Sehr geehrte Damen und Herren,

im Rahmen der Bürgerbeteiligung erbitte ich Auskunft über folgende Fragen:

2. Die Grafik aus der Glocke zeigt die geplante Anordnung.

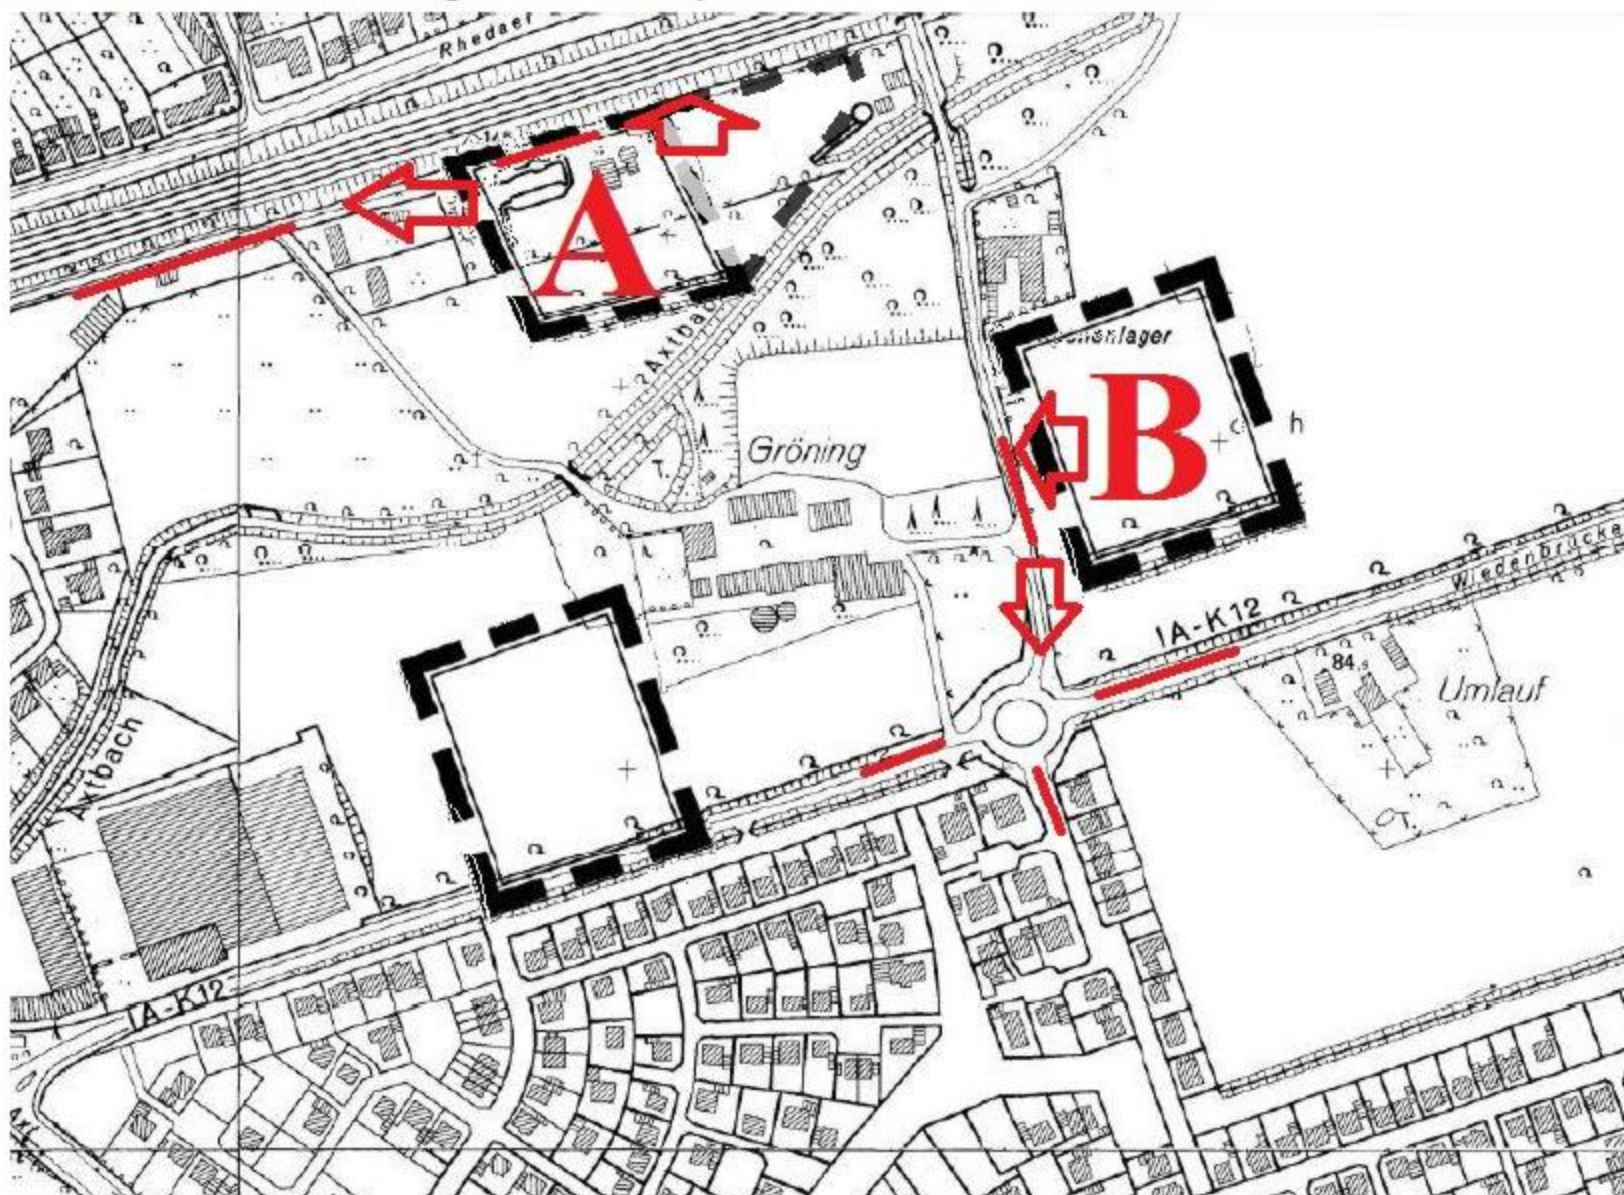
Würde die Hauptauffahrt auf die Ostseite der Fahrzeughalle liegen würde das vermutlich zu einer geringeren Lärmbelastung des Baugebietes führen, da die Hauptaktivitäten auf dem „Hof“ im Schatten der Gebäude erfolgen würden. Eine gemeinsame Auffahrt für Feuer und Rettungswache reduzieren auch die Kreuzungen mit dem Rad und Gehweg. Beide Optionen sollten diskutiert werden.
